統合小学校建設だより

第5号

令和5年12月26日
川上村教育委員会

○「建築部会」からのご報告

現在計画している 1 F の教室等及び体育館配置図（今後変更もあります）

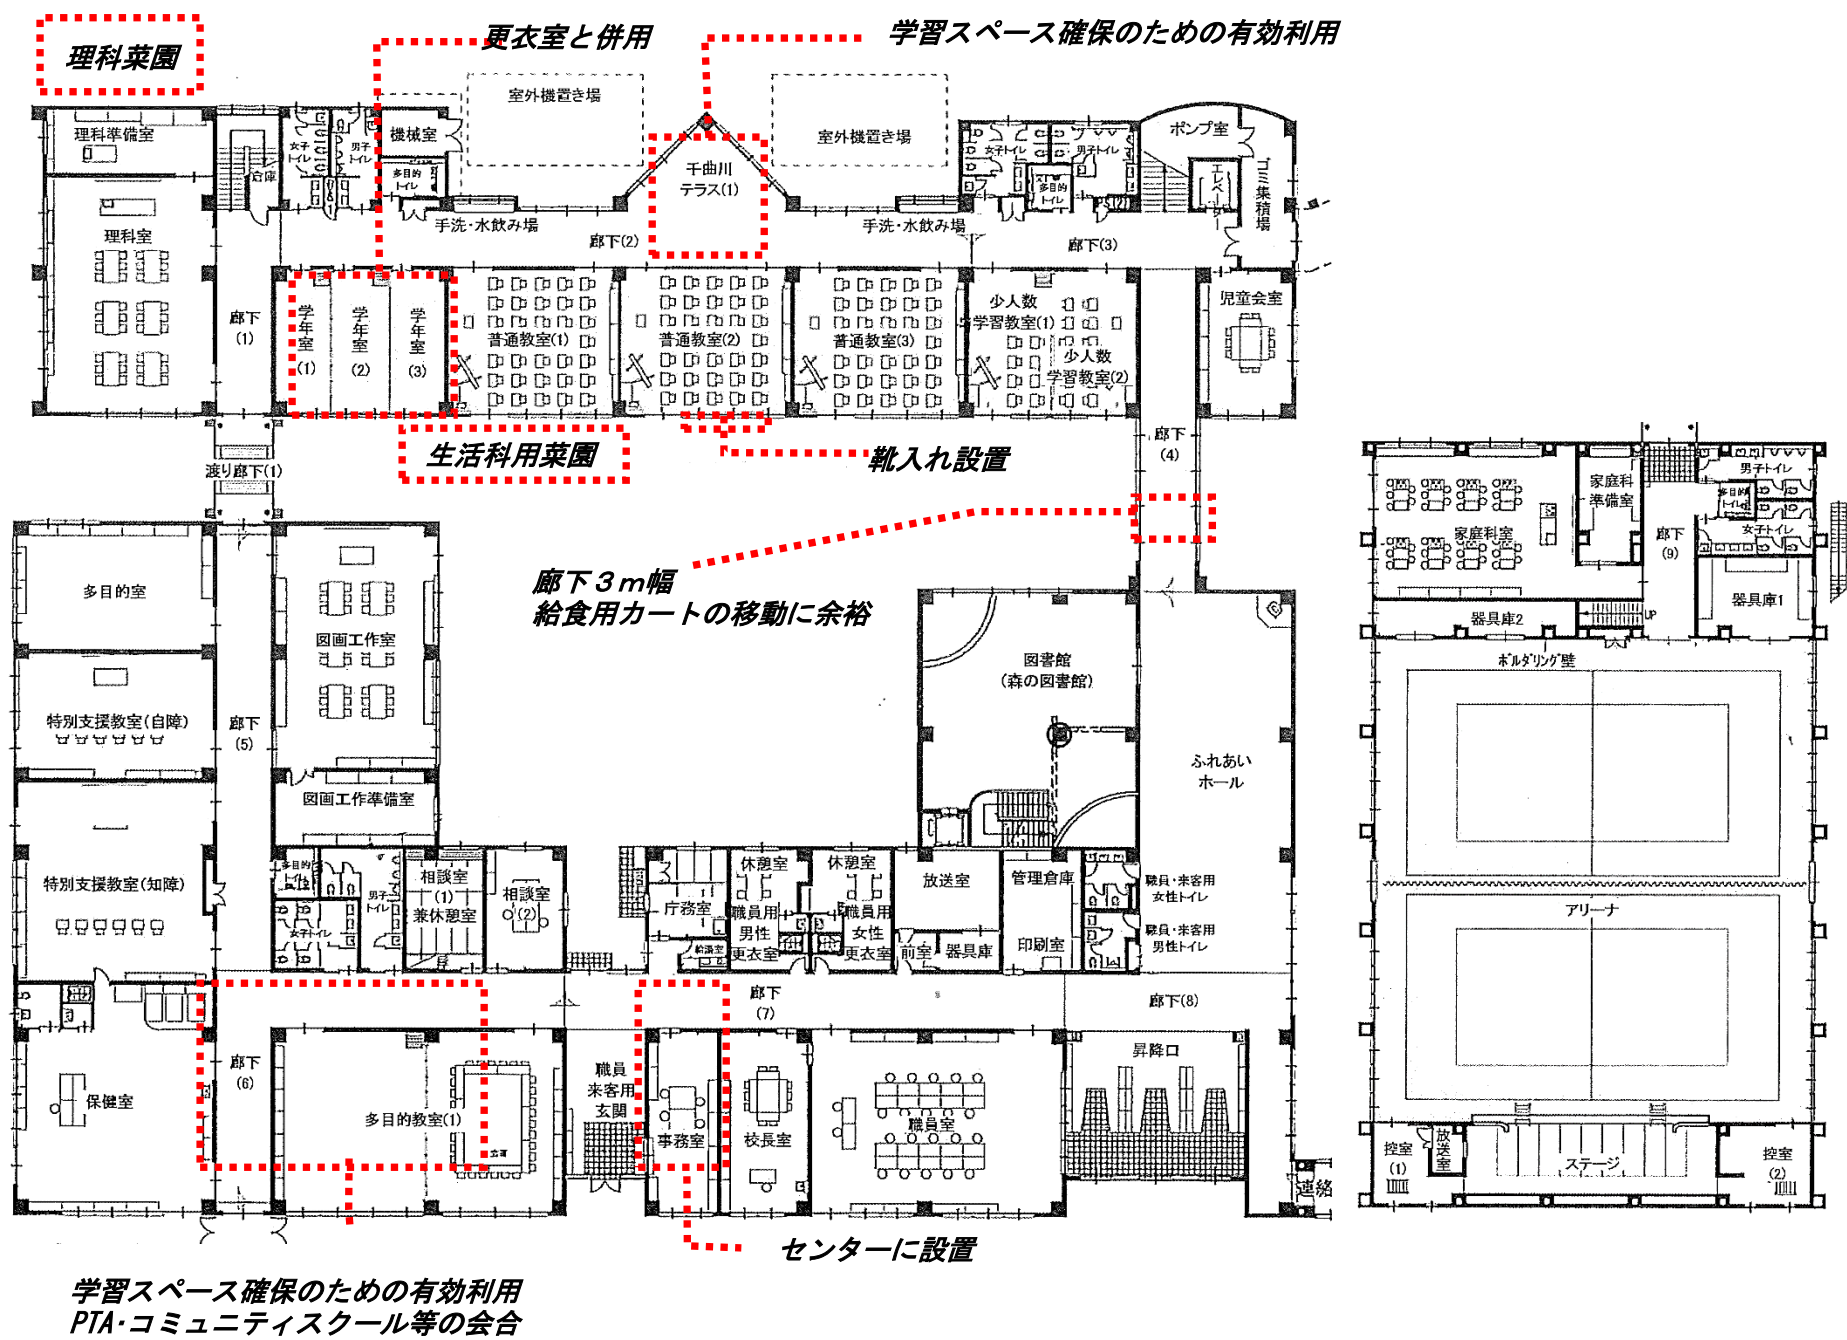
- ・設計者から、**エレベーターの設置**の提案があり検討してまいります。
- ・ガラス開口部が大きいので、西日遮蔽対策として、**ロールブラインド**を設置することを検討してまいります。
- ・図書館事務室からの死角ができないように壁の配置を検討してまいります。
- ・2階ベランダの形状の変更を検討してまいります。

- ・渡り廊下の配置の都合上、普通教室と比較すると多少日当たりに影響がでてしまうことが確認されました。

- ・低学年の教室から直接グラウンドへ出られる学校が多いことから、教室前いぬばしりに**靴入れの設置**を検討してまいります。
- ・学習活動の利活用が可能となる広い教室として、多目的教室を活用してまいります。また、教室と廊下を一体化し広いスペースを設けることも案として出されていましたが、現在、廊下側の壁は固定式で設計されています。脱着できる構造にすることは可能ですが、音漏れや寒さ対策に不安があります。**千曲川テラス**の活用を推奨します。

- ・常設の部屋の確保は必要ないことから、図書館2階の屋根裏部に**社会科資料室**のスペースを設け、現在の社会科資料室を多目的教室にしていくことを検討してまいります。

- ・1階学年室は、普通教室と比較すると多少日当たりに影響がでることを確認しました。**学年室**は仕切りを設け、更衣室として使用することも検討してまいります。

- ・**素材を検討**し、上履きで出られるように検討してまいります。
- ・プロポーザル案で示された「かわかみの泉」は設計者案なので採用しない方向で検討してまいります。
- ・低学年の**生活科用菜園**は中庭教室前に設けることを検討してまいります。

- ・子どもの様子を見たり、学校のセンター的役割を果たしたりするために、施設の中心に配置します。

- ・学習指導要領「体育」に示された種目に併せ、床のライン等の整備を検討してまいります。
- ・ステージの吊り物、照明は、一般的な仕様とします。
- ・2階の多目的室は、**児童クラブの利用も想定し**、冷暖房を設けます。

- ・楽器の収納スペースを増やすため、ステージ裏に**楽器倉庫**を設けます。

- ・廊下は有効3m幅とし、広く確保しているので、**給食用カートなどの移動**はスムーズに行えます。
- ・中学校のランチルームとの接続部は、防火基準により一部制限が出てしまうが、すれ違いスペースを設けるなどの配慮をしています。
